**Mémoire de réponse à l'avis de
l'autorité environnementale**

PC n°082 021 25 00001

Projet de parc photovoltaïque

Commune de Bouloc-en-Quercy

Identification des sites artificialisés à l'échelle de la Communauté des Communes

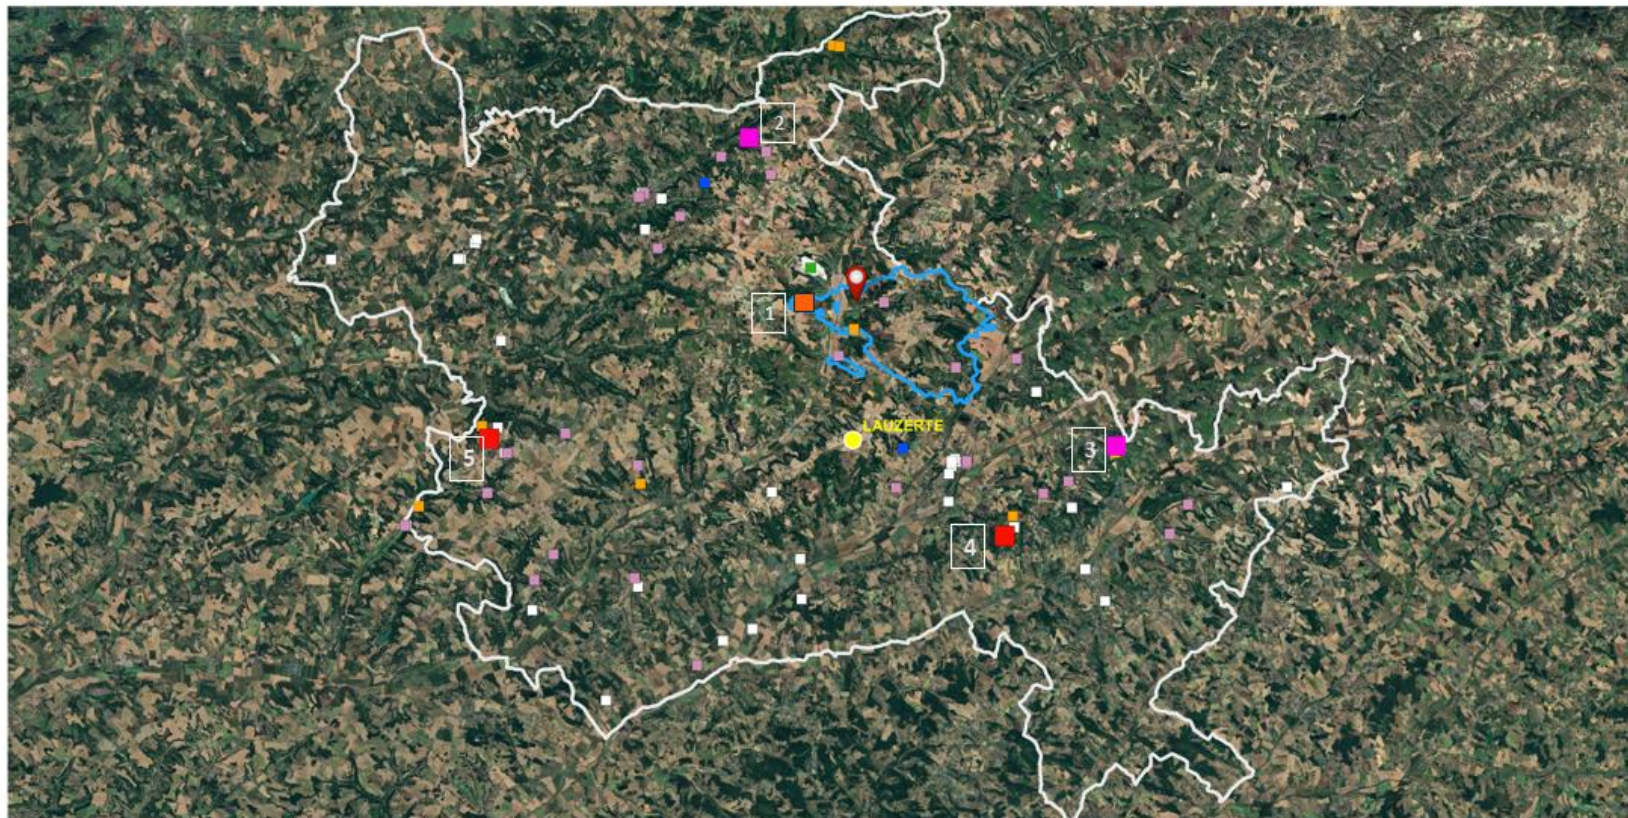
En application de la démarche « éviter, réduire, compenser » et au regard des enjeux présents sur le site, la MRAe recommande au porteur de projet d'approfondir sa recherche de sites, notamment dégradés ou anthropisés, à l'échelle pertinente, a minima intercommunale, pour privilégier le site de plus faible valeur écologique.

En complément, une prospection à l'échelle intercommunale est réalisée, afin d'identifier des sites dégradés de surface suffisante pour accueillir un parc photovoltaïque au sol.

A l'échelle de l'intercommunalité, parmi les 74 sites ainsi pré-identifiés (32 sites BASIAS, 6 carrières fermées, 1 carrière active, 32 ICPE, 2 déchetteries, 1 aérodrome), certains (ICPE notamment) sont des exploitations agricoles en activités qui n'ont aucune raison d'accueillir un parc photovoltaïque, d'autres sont aujourd'hui boisés. Enfin, le facteur discriminant pour un nombre très important de ces sites est la surface disponible, puisque pour envisager un projet économiquement viable de production d'énergie photovoltaïque, une surface supérieure à 3 ha au strict minimum est nécessaire.

Ainsi, seulement 5 sites (représentés sur la carte ci-dessus par des carrés de plus grande taille avec un numéro associé), ressortent de la 1^{ère} analyse et sont étudiés plus en détails :

- 1 : L'aérodrome de Bouloc-en-Quercy pourrait potentiellement accueillir un parc photovoltaïque, néanmoins cela dépend de la volonté des propriétaires privés auquel il appartient. De plus, certaines contraintes s'appliqueraient comme la présence d'un lieu de vacances accolé (centre ucpa), la nécessaire compatibilité avec l'activité de l'aérodrome et notamment les vols en parachute et surtout l'activité agricole des parcelles qui implique la réalisation d'un projet agrivoltaïque (qui nécessite plus de surface clôturé qu'un projet dit « classique »).

- 2 : Une ICPE est recensée au lieu-dit « La Bouisse » sur la commune de Montaigu en Quercy, il s'agit d'un élevage canin dont l'activité a cessé et dont les parcelles semblent être retournées à leur usage premier (agricole).

- 3 : Une ICPE est recensée au lieu-dit « Combe Dauriac » sur la commune de Tréjouis. Aucune information sur l'activité passé n'est disponible et les photos historiques ne permettent pas d'identifier une quelconque activité polluante sur la parcelle. De plus, la topographie de la parcelle nécessiterait de recourir à un terrassement systématique et des habitations sont présentes à proximité immédiate.

- 4 : Un site Basias est recensé au lieu-dit « Combe de Noyer » sur la commune de Bourg-de-Visa. Toutefois il s'agit du site de la station d'épuration locale, ce type de site n'est pas compatible avec l'implantation d'un parc photovoltaïque,

- 5 : Le dernier site est un site Basias identifié comme un lieu de collecte de déchet non dangereux, vers le quartier La Durantie à Lauzerte. Toutefois, les photographies aériennes historiques permettent difficilement d'identifier le périmètre de l'ancienne décharge, mais il apparaît que celui-ci soit largement inférieur à 3 ha. De plus, le site est accolé à la Chapelle de Saint-Sernin-du-Bosc qui est un monument historique inscrit, pour lequel il est donc impossible de développer un parc photovoltaïque dans le rayon de protection de 500 m au moins.

En conclusion, l'étude concernant les possibilités de développement de parc photovoltaïque sur un site déjà artificialisé, réunissant toutes les conditions pour l'accueil nécessaires, démontre qu'aucune meilleure alternative n'est connue et que les possibilités sont fortement limitées dans le périmètre de l'intercommunalité.

Figure 3 : localisation des points d'écoutes et transects nocturnes pour l'étude des chiroptères

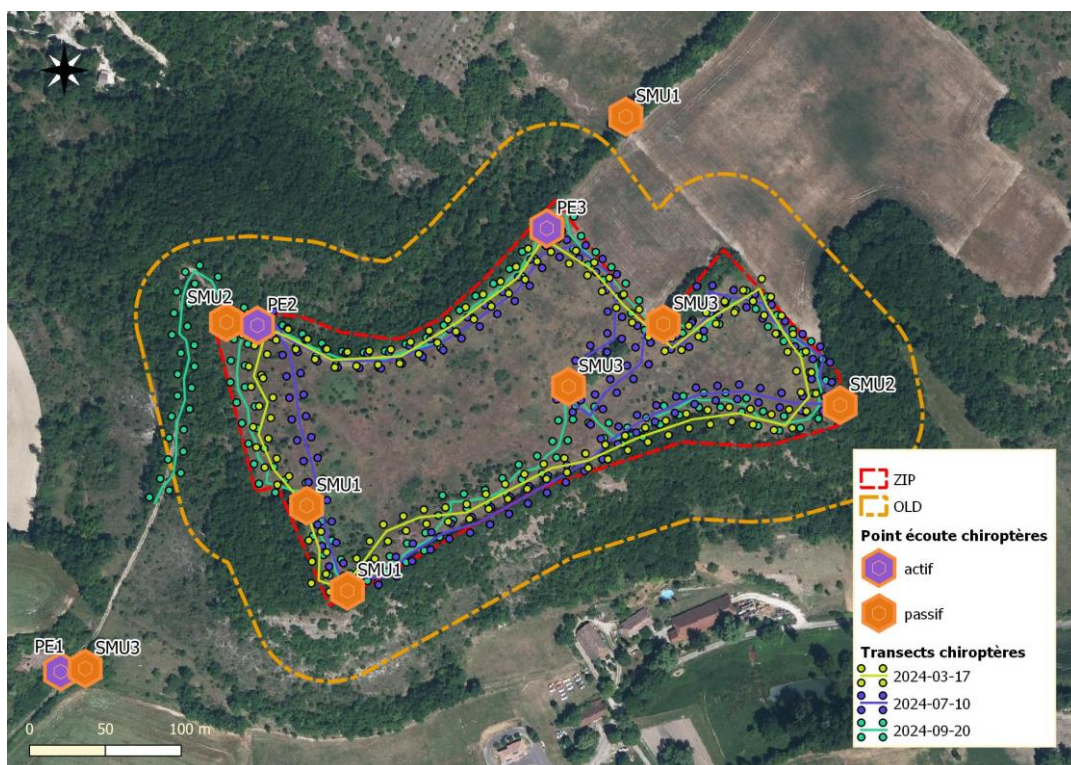
La MRAe recommande de compléter le dossier par une description précise de la méthodologie employée pour définir l'état initial, en cohérence justifiée avec les prescriptions des guides de référence. En cas d'insuffisance en termes de pression d'inventaires, elle recommande de mener des inventaires complémentaires.

La méthodologie suivant laquelle a été conduit le diagnostic écologique du site et de ses abords, a été détaillé dans l'étude d'impact sur l'environnement des pages 70 à 71, ainsi que dans le chapitre dédié « Méthodologie et problèmes rencontrés » de la page 220 à la page 224. Les éléments liées à la pression d'inventaire sont explicités ci-dessous :

Au total, les investigations de terrain ont représenté environ 53 heures de terrain, auxquelles s'ajoutent près de 90 heures d'enregistrements nocturnes pour les chiroptères. La figure ci-contre donne une image de la répartition de la pression d'observation à partir des waypoints enregistrés sur le site.

Figure 7 : Plantes invasives observées sur le site (principales stations)

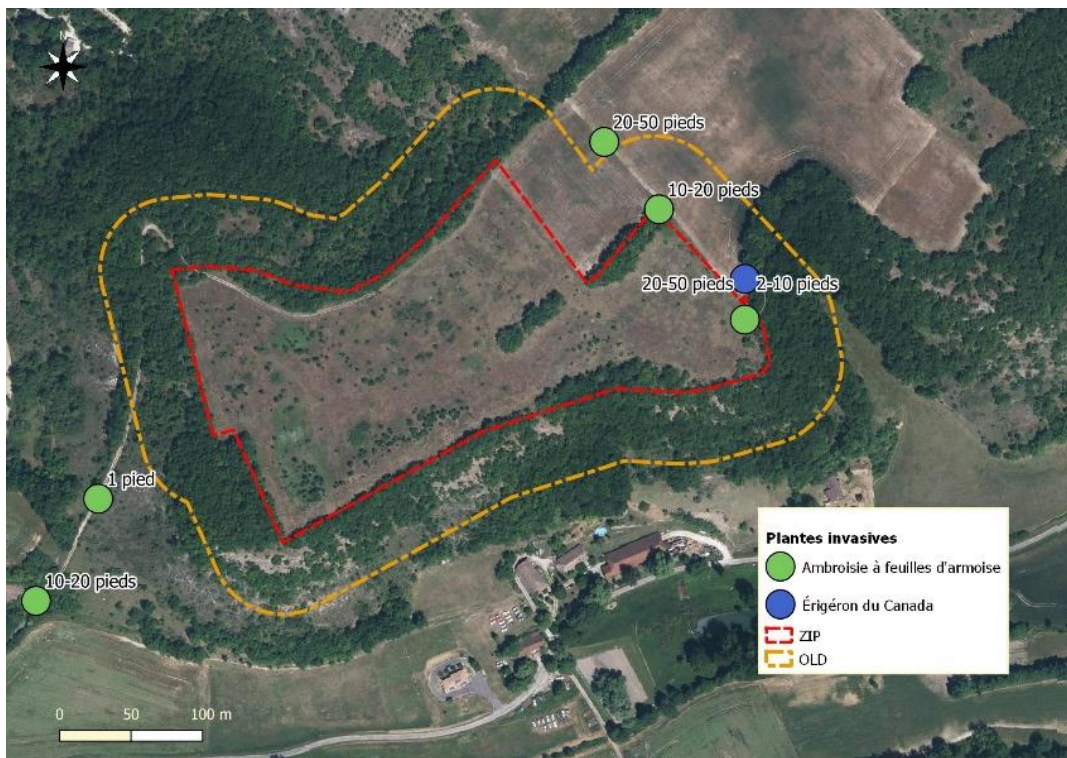
La MRAe note qu'aucune mesure destinée à favoriser la reprise de la végétation dans l'emprise du projet n'est proposée. Elle considère qu'en l'état, le site, en fin de travaux, est propice à l'implantation d'espèces exotiques envahissantes et que le maintien des habitats naturels et de la flore patrimoniale n'est pas assuré.

La MRAe recommande de compléter les mesures de réduction visant à maintenir les habitats naturels et la flore patrimoniale sur lesquels le projet est implanté.

Elle recommande également d'inclure une mesure de suivi en phase exploitation pour vérifier l'efficacité des mesures d'évitement et de réduction, notamment pour la reprise végétale et le maintien de la flore patrimoniale. Ce suivi doit être réalisé par un écologue sur plusieurs années et associé à une mesure corrective faute reprise ou en cas de reprise incomplète.

Effectivement, aucun semi n'est prescrit à l'issue du chantier, pour suivre les recommandations des écologues experts qui ont réalisé le diagnostic naturaliste du site. Les écologues ont préconisé l'évitement de semis en fin de la phase travaux, pour favoriser la reprise de la végétation spontanée.

La flore envahissante est quasi-essentiellement été recensée à l'extérieur de l'aire d'étude.

Le suivi sera confié à un prestataire spécialisé (bureau d'étude naturaliste) pour s'assurer de la recolonisation du site par la flore, et notamment de la plante hôte de l'azuré du serpolet (origan) et du suivi des mesures de lutte contre les EEE. Les suivis seront effectués après 2, 3 et 5 ans d'exploitation.

Accompagnement MA2 : Suivi écologique de la flore en phase exploitation aux années n+2, n+3 et n+5 (dont plante hôte de l'azuré du serpolet : origan et EEE)

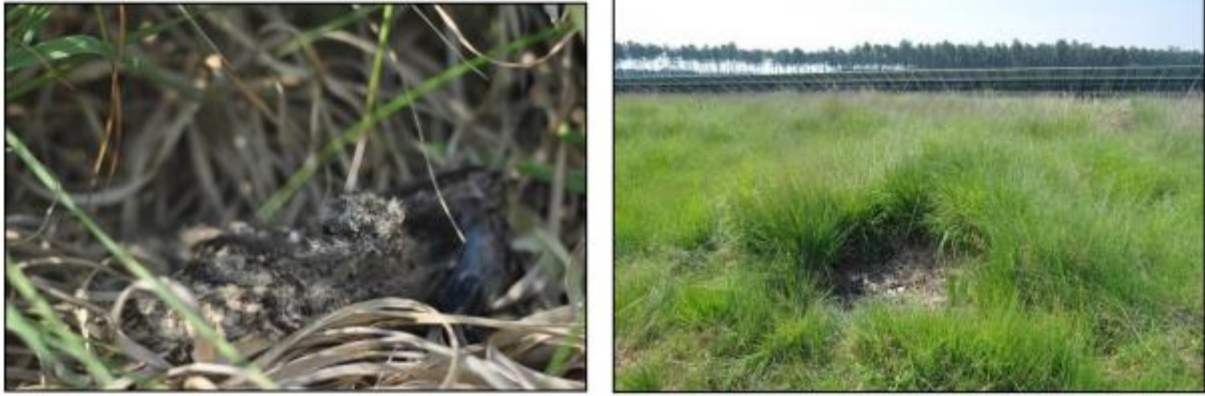
La MRAe recommande de prendre en compte la perte de la zone de reproduction et de la zone de chasse pour l'Engoulevent d'Europe et de proposer une mesure de compensation dédiée à cette perte.

Pour mémoire au sujet de la biologie de l'espèce, l'Engoulevent d'Europe est un migrateur transsaharien qui revient de ses quartiers d'hiver au mois d'avril et y retourne au mois de septembre. Son habitat de prédilection est la lande, les friches ou les pare-feu forestiers, c'est-à-dire des milieux relativement ouverts et plutôt liés à des séries dynamiques forestières. Il peut être ponctuellement favorisé lors des opérations de coupes forestières et souffre, inversement, de l'embroussaillage par déprise agricole des pelouses, chaumes et brandes qui constituaient son habitat originel. En Occitanie, il est assez bien représenté, mais avec d'importantes lacunes dans le sud-ouest de la région. Il reste assez commun dans le Tarn-et-Garonne, où il occupe surtout un arc nord et est du département (Calvet, 2013).

Sur le site, il a d'abord été repéré en mai par son chant nocturne sur les marges nord des OLD, puis plus à l'est, avec un chanteur nocturne en juillet en arrière des boisements, avec une dernière observation en septembre d'un individu posé sur une lisière à l'ouest du site. Il est donc probable qu'il **niche aux abords immédiats du site, vraisemblablement au sein d'une clairière ou d'une zone semi-ouverte au sein ou en périphérie proche des OLD.**

Sur le site, l'habitat concerné par la reproduction de l'Engoulevent correspond à la lisière et à la bande tampon des 50 mètres à l'extérieur de la zone d'implantation, à la lisière de la chênaie. Ainsi, comme décrit dans l'étude d'impact, les travaux lourds ne débuteront pas entre avril et août conformément au calendrier de travaux.
